Numer pisma: TOTDKA/UK.119284 - 215/2013  
Temat: uzgodnienie branżowe projektowanej sieci ciepłowniczej w Kędzierzynie-Koźlu - ul. Kościuszki, Dębowa, Chopina, Paderewskiego, Ligonja, Kozielska

W odpowiedzi na złożony wniosek z dnia 09.10.2013 (data wpływu do TP – 14.10.2013) w sprawie uzgodnienia projektowanej sieci ciepłowniczej w Kędzierzynie-Koźlu przy ul. Kościuszki, Dębowej, Chopina, Paderewskiego, Ligonja i Kozielskiej, Telekomunikacja Polska, Ewidencja i Rozwój Sieci TOK, Wydział Ewidencji i Zarządzania Danymi o Infrastrukturze Katowice informuje, że w obszarze zamierzeń inwestycyjnych występują urządzenia będące w eksploatacji TP S.A. – kanalizacja teletechniczna (zaznaczona na mapie kolorem pomarańczowym).

trasa projektowanej sieci ciepłowniczej

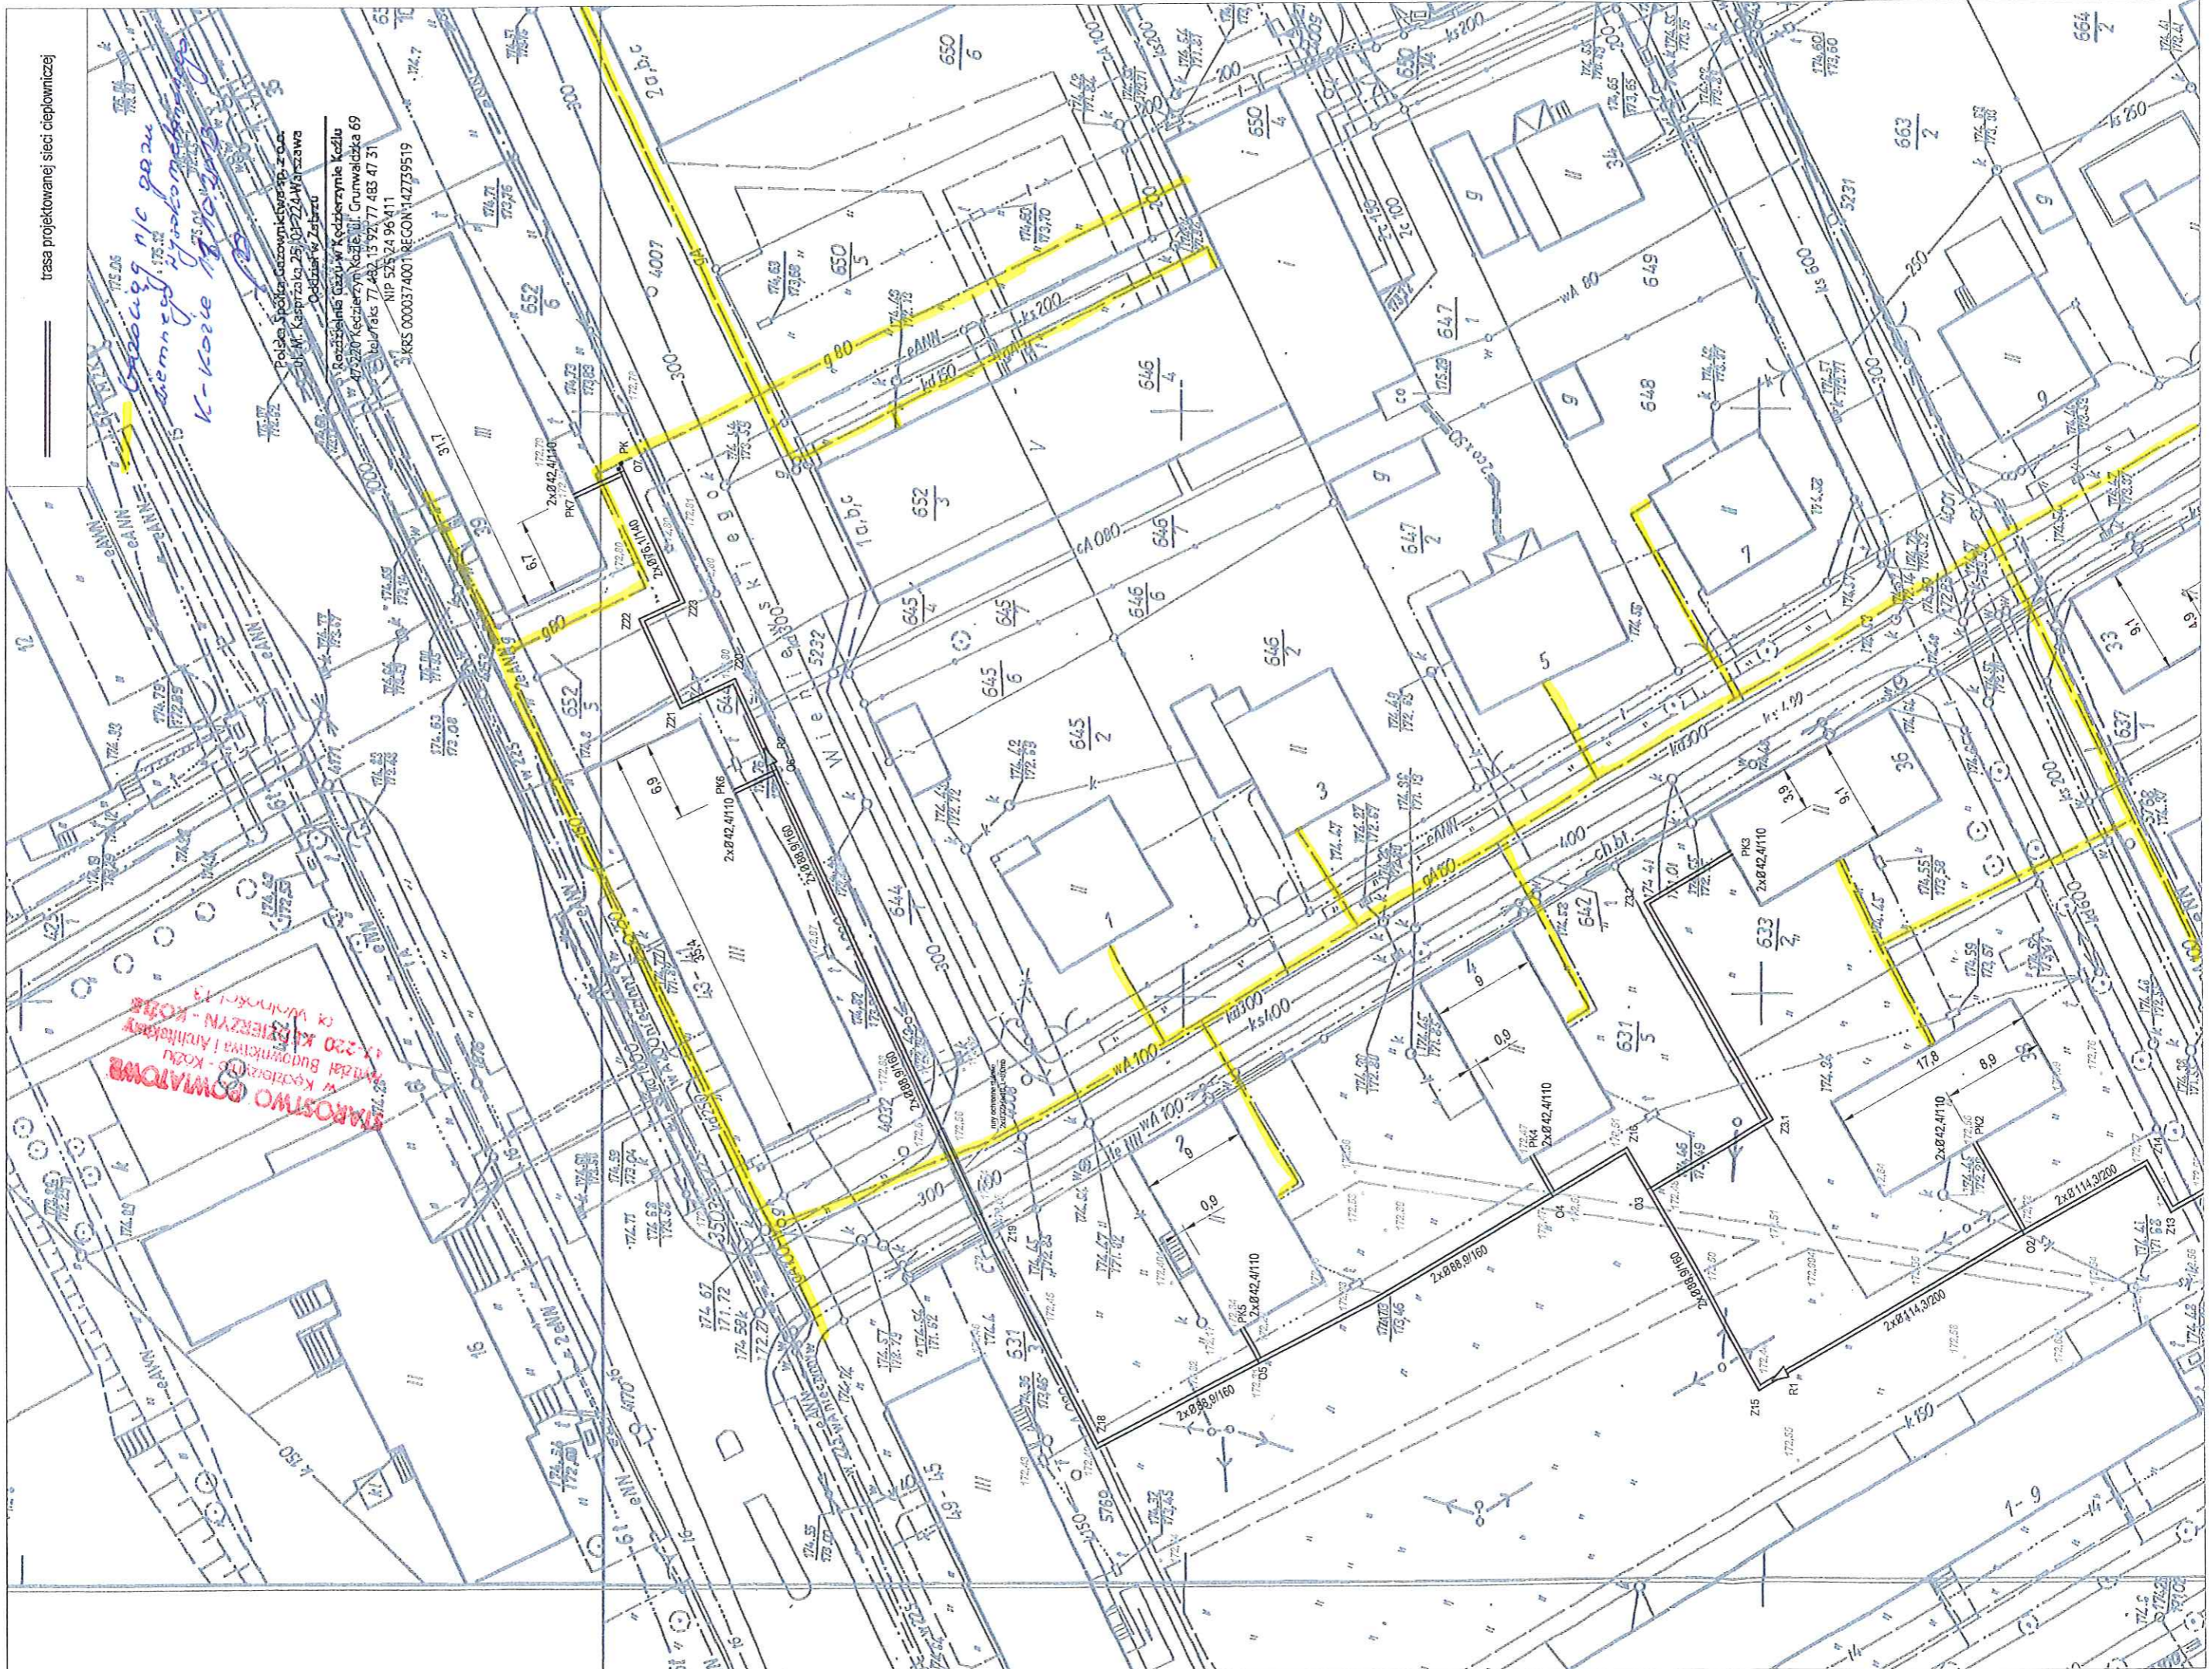
*Wzrosty nie gazu  
wymagane  
K-koło*
